# H27-B-1 深度44.24~44.53m (2/3)

青杵：修正箇所 18のエビデンス（薄片観察結果）（2/3）

18のエビデンス（薄片観察結果）（3/3）

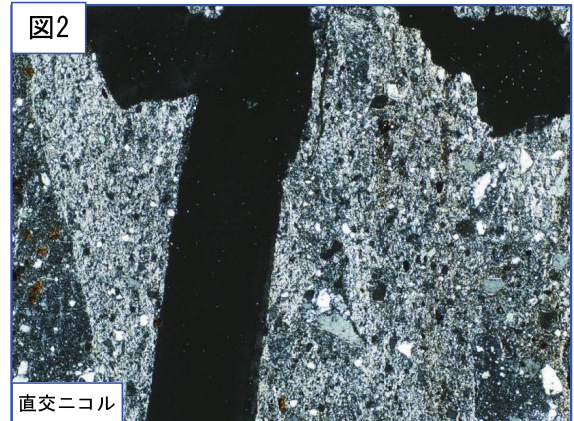
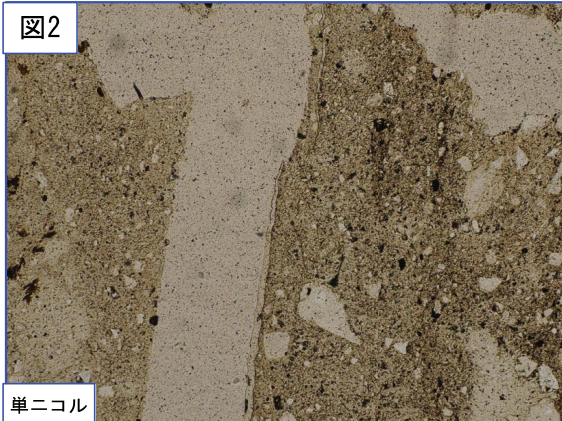
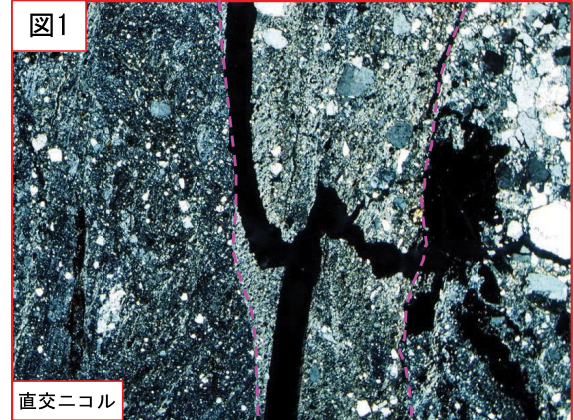
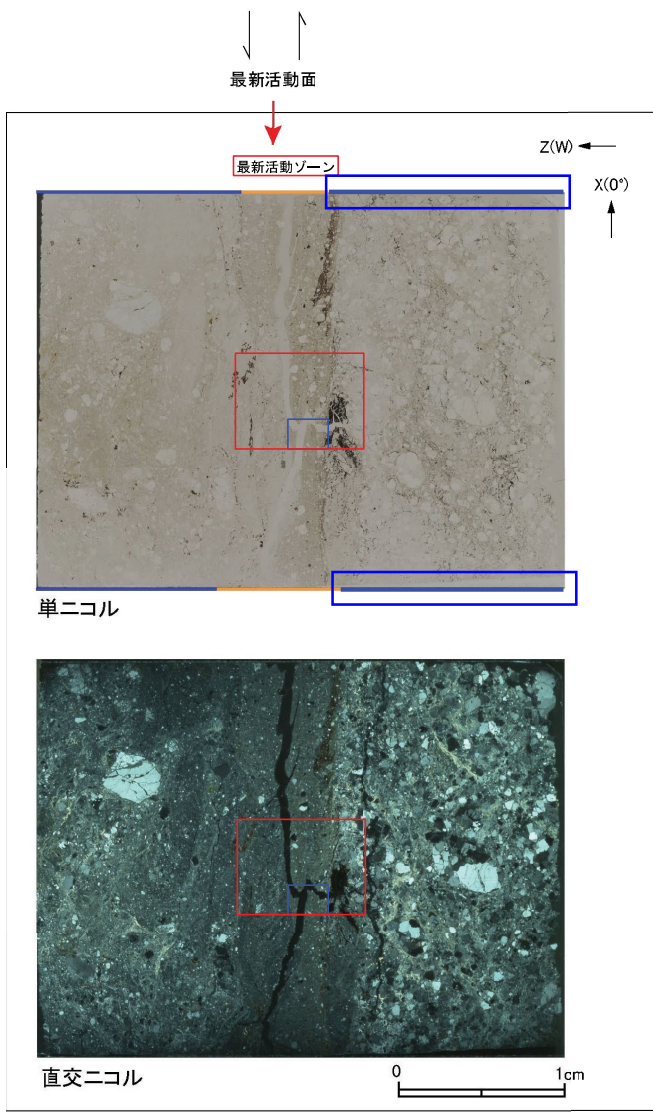
- ・最新活動ゾーンには、以下の特徴が認められる。
- 基質は粘土鉱物を主体とする。(図2)
- 粘土状部の分布は帯状で直線的である。(図1)

青枠：修正箇所

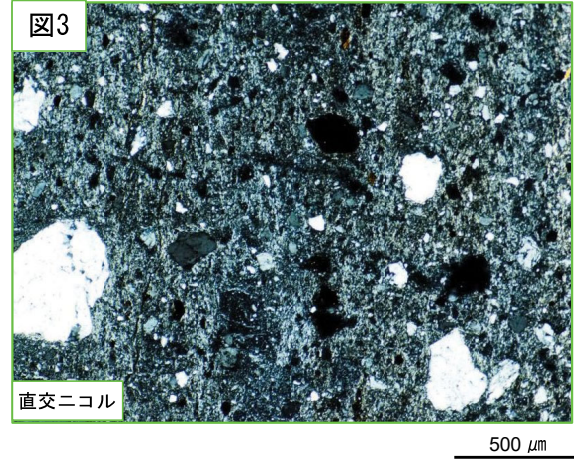
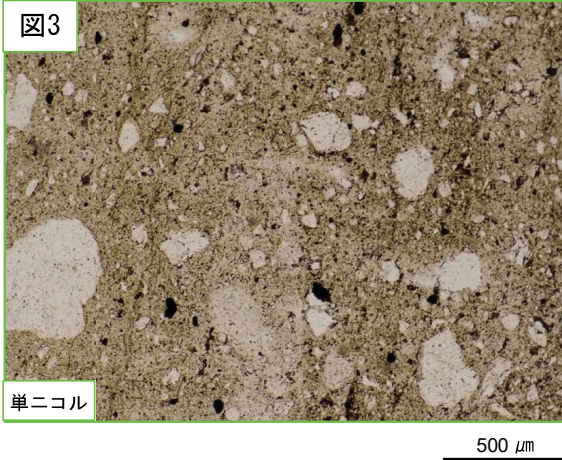
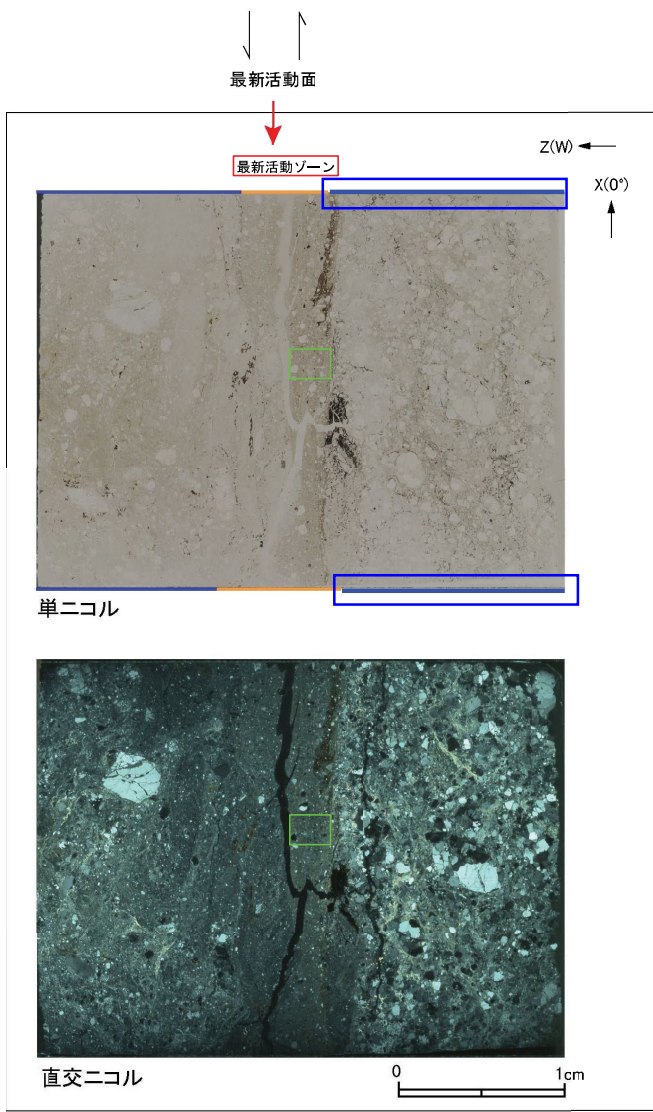
- ・最新活動ゾーンには、以下の特徴が認められる。
  - 岩片は少ない。（図3）
  - 丸みを帯びている岩片が多い。（図3）

22のエビデンス (薄片観察結果) (2/2)

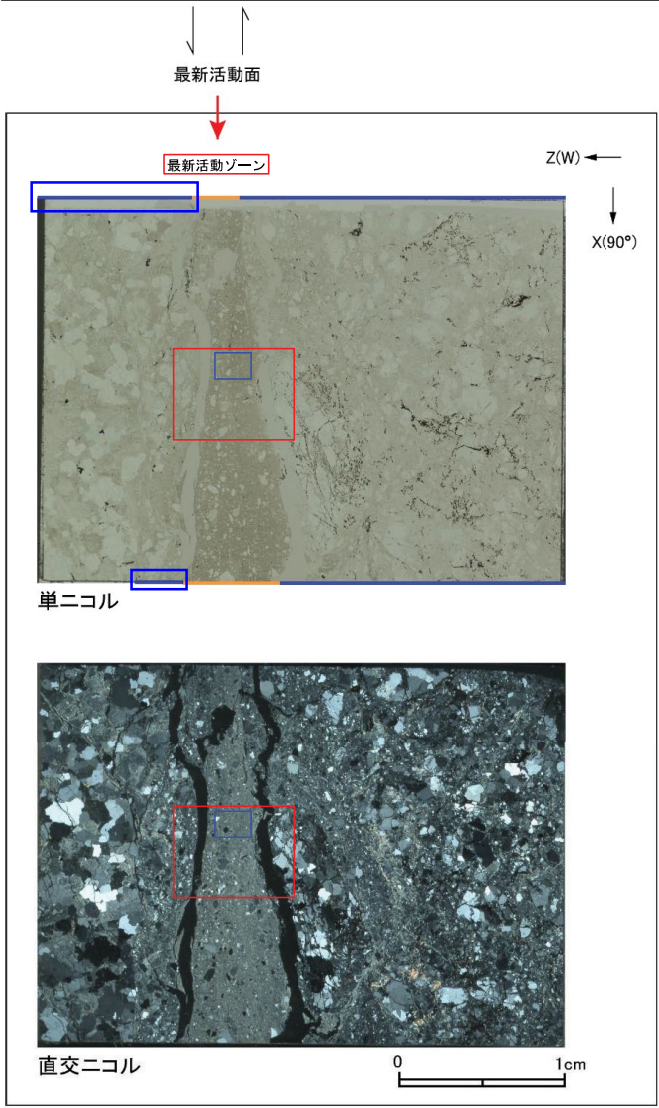
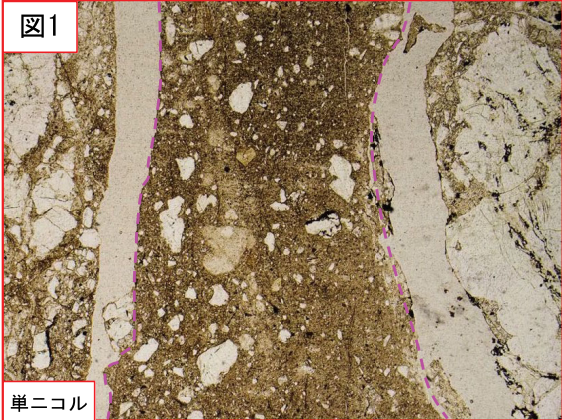
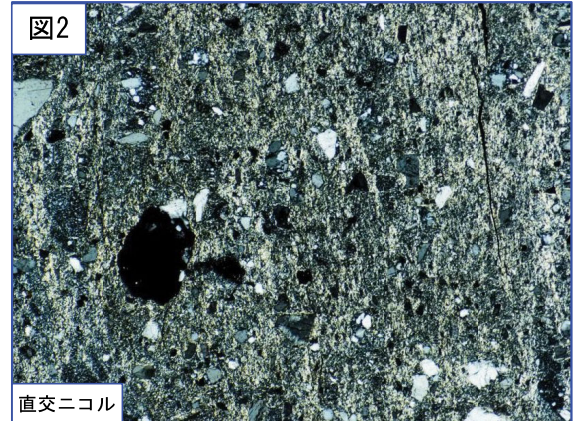
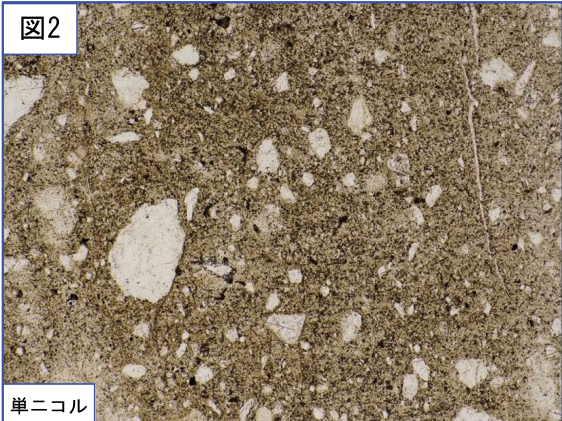
青枠：修正箇所

- ・最新活動ゾーンには、以下の特徴が認められる。
- 基質は粘土鉱物を主体とする。(図2)
- 粘土状部の分布は帯状で直線的である。(図1)
- 岩片は少ない。(図2)
- 丸みを帯びている岩片が多い。(図2)

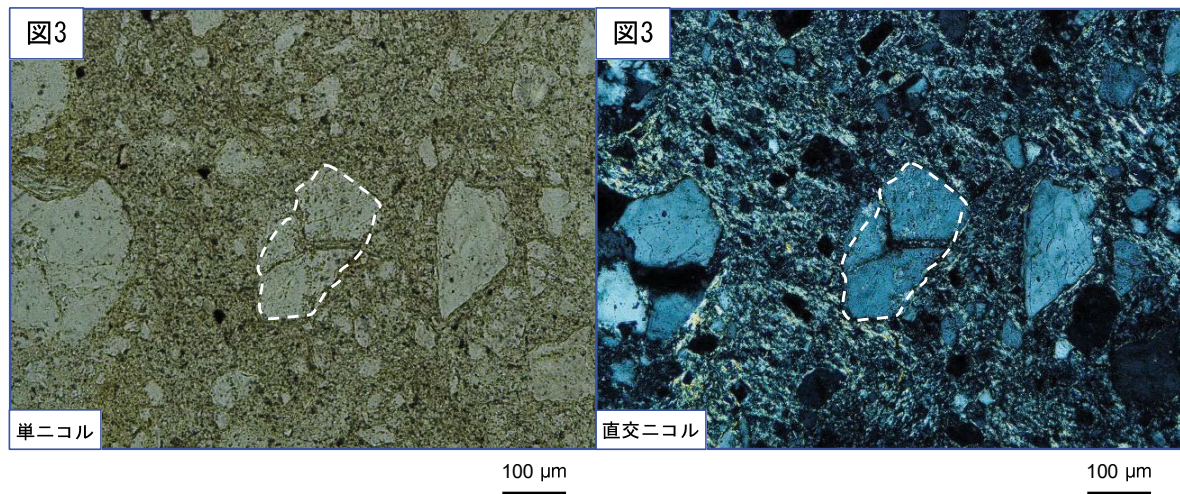
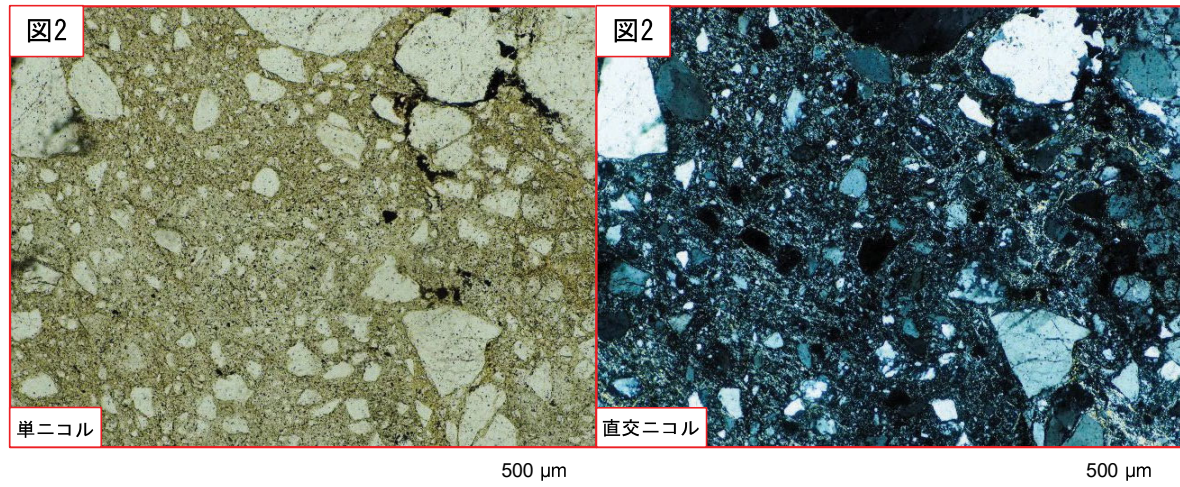
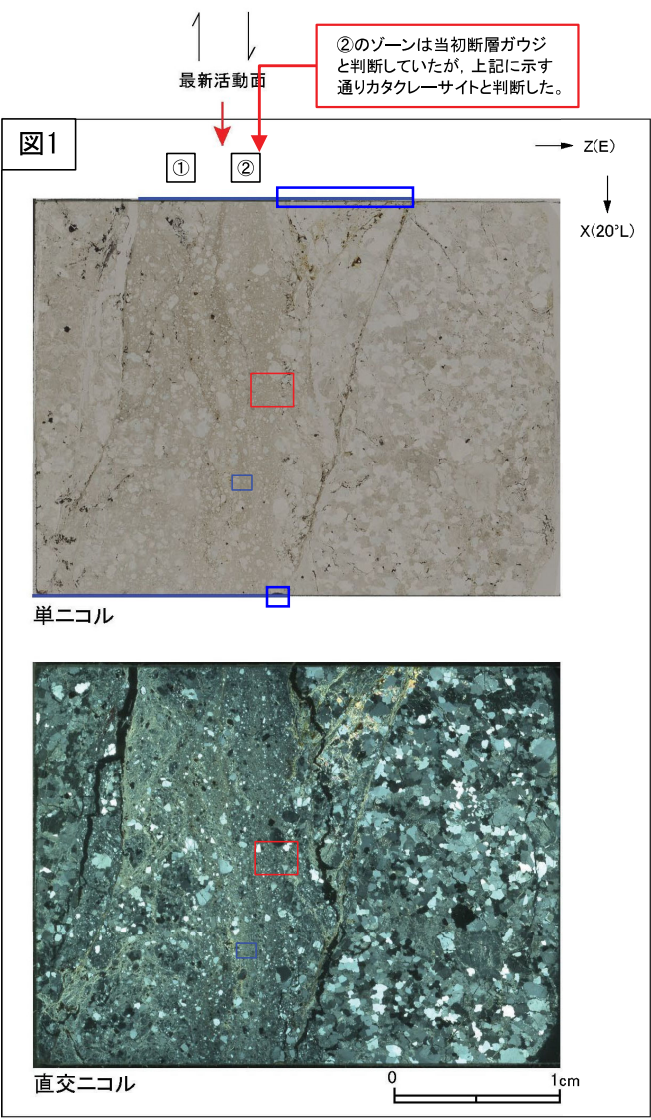
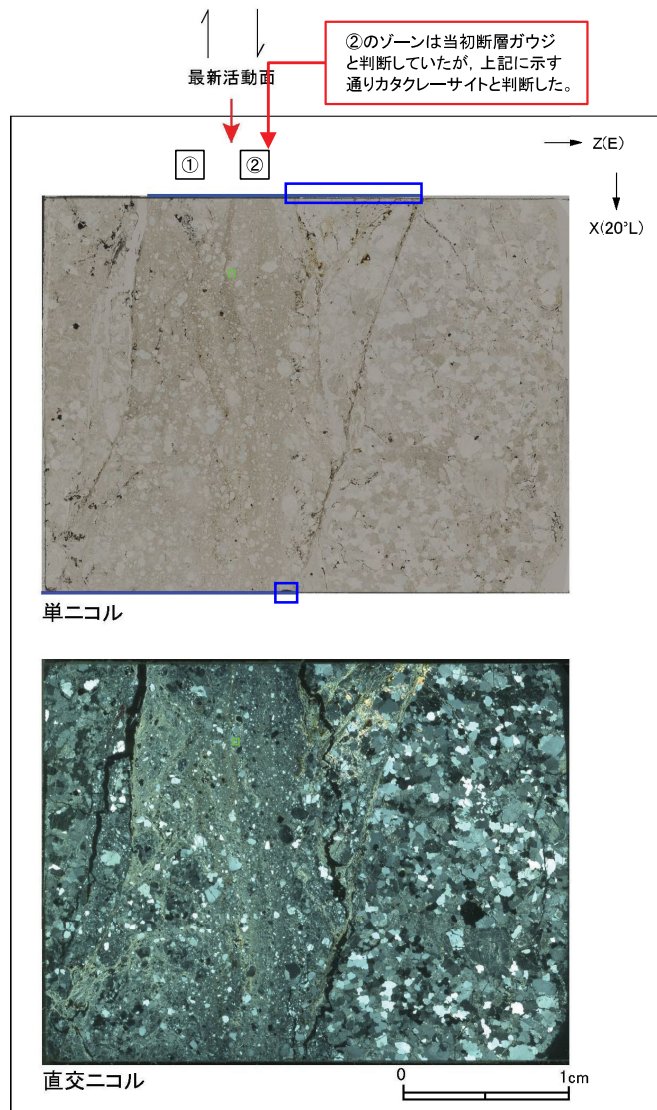
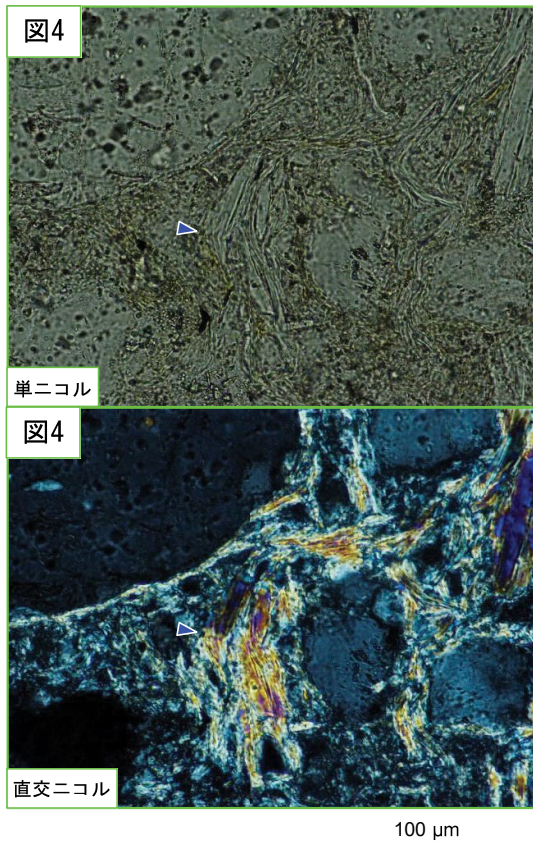
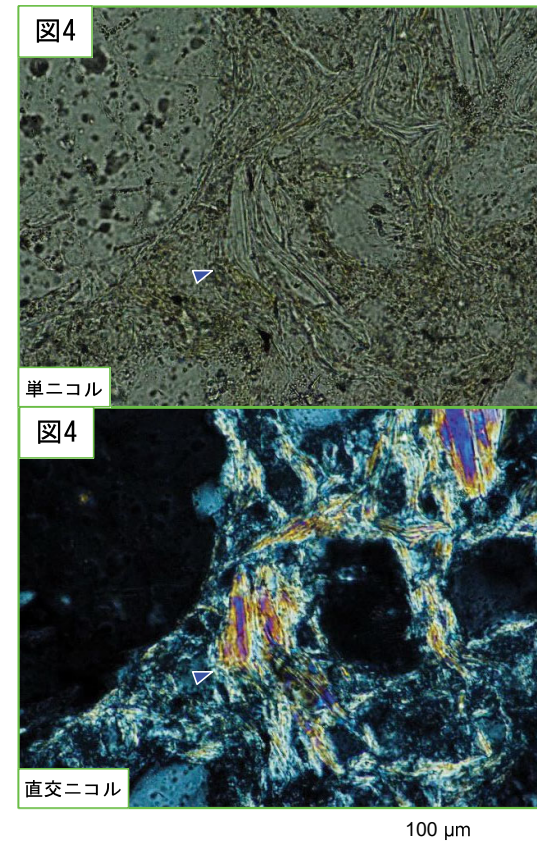
- ・H27-B-1のボーリングコアから採取した薄片試料の観察結果によれば最新活動面(深度69.70m)の変位センスは、右ずれ成分が卓越する。
- ・断層岩区分については、ゾーン(②)はカタクレーサイトと評価したゾーン(①)より細粒であり、破碎流動も比較的少ない。また、全体的に粘土鉱物が認められることから、断層ガウジと判断していた。なお、ゾーン(①)にはジグソー状の角礫群などのカタクレーサイトと示す特徴が認められる。
- ・最新活動ゾーンに以下の特徴が認められることから、カタクレーサイトのみからなる破碎部であると判断した。
  - (カタクレーサイト) 基質を構成する粘土鉱物は少ない。
  - (カタクレーサイト) 組織は漸移的に変化する。
  - (カタクレーサイト) 角ばった岩片が多い。
  - (カタクレーサイト) ジグソー状の角礫群が認められる。
  - (カタクレーサイト) 塑性変形した雲母粘土鉱物が認められる。

- ・②のゾーンには、以下の特徴が認められる。
- 基質を構成する粘土鉱物は少ない。(図2)
- 組織は漸移的に変化する。(図1)
- 角ばった岩片が多い。(図2)
- ジグソー状の角礫群が認められる。(図3)

・②のゾーンには、以下の特徴が認められる。  
 > 塑性変形した雲母粘土鉱物が認められる。(図4)

②のゾーンは当初断層ガウジと判断していたが、上記に示す通りカタクレーサイトと判断した。
